Dokumentnummer: 22/70-320

Gnr. 149, bnr. 388 - Svar på spørsmål om innkjørsel på tomt

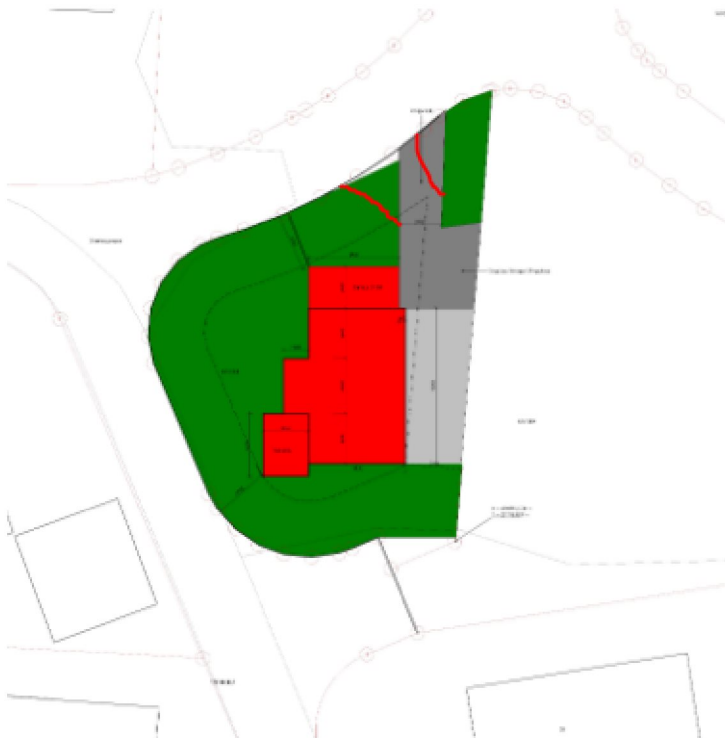
«Avkjørsel skal etableres ihht. kommunal teknisk norm og plassert vinkelrett på kommunal veg. Se rød markering i utklipp

Avkjørsel skal vise frisikt og snuplass på egen eiendom.»
